改善箇所説明図

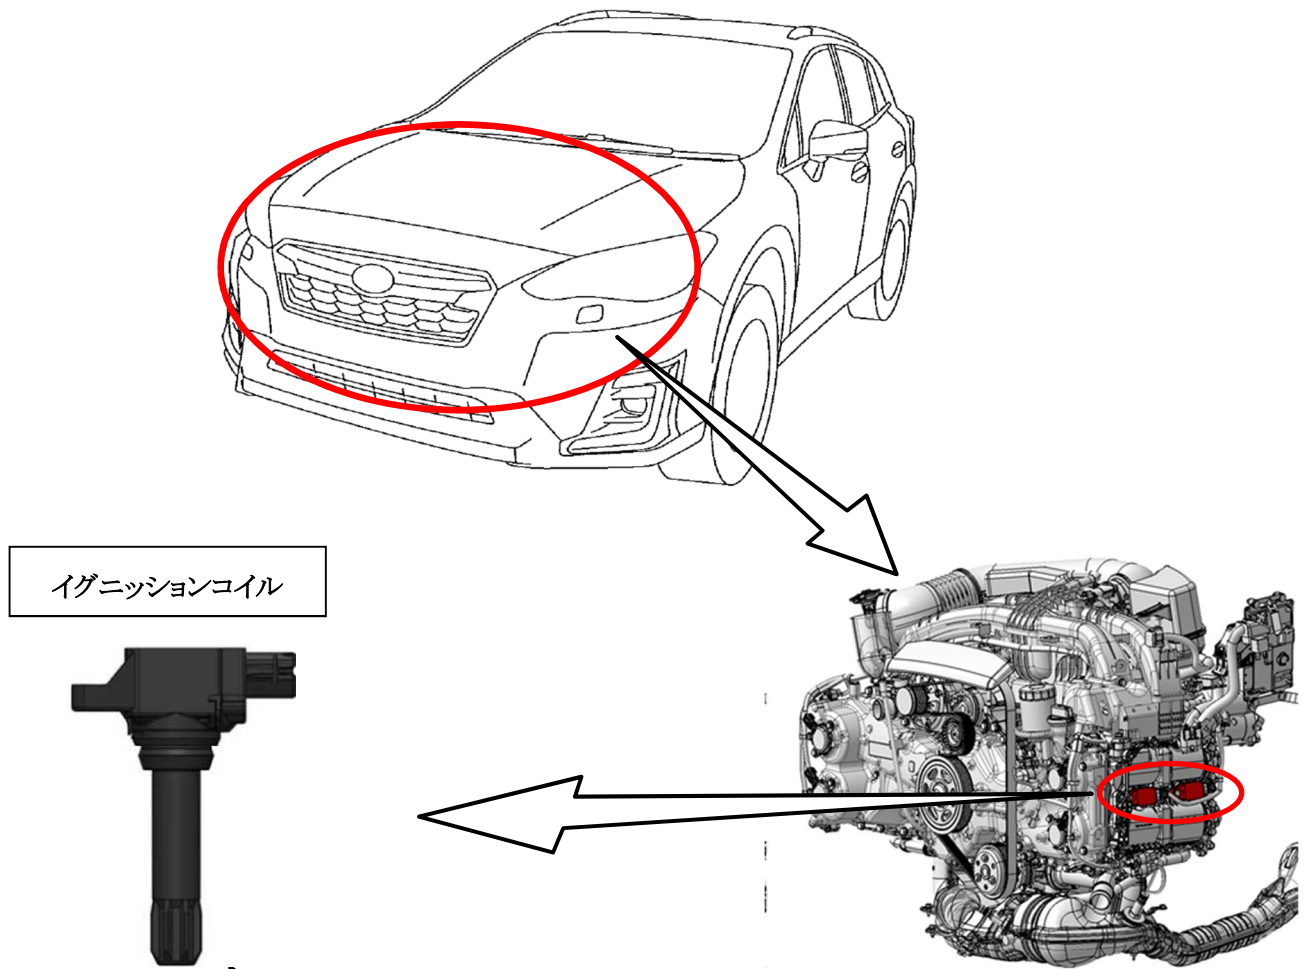
基準不適合発生箇所

エンジンコントロールユニットの制御プログラムにおいて、エンジンが停止する際の制御が不適切であったため、イグニッションコイルへ必要以上に通電することがある。そのため、イグニッションコイルの内部温度が上昇し回路がショート、ヒューズ切れを起こし、最悪の場合、走行中エンジンが停止するおそれがある。この場合において、既に長通電を経験したイグニッションコイルでは、対策プログラムに書き換えても、内部ダメージの蓄積により不具合に至るおそれがある。

改善内容

全車両、イグニッションコイルを新品に交換する。

識別

車台番号打刻の6桁数字先頭の『上側』に黄色ペイントを塗布する。
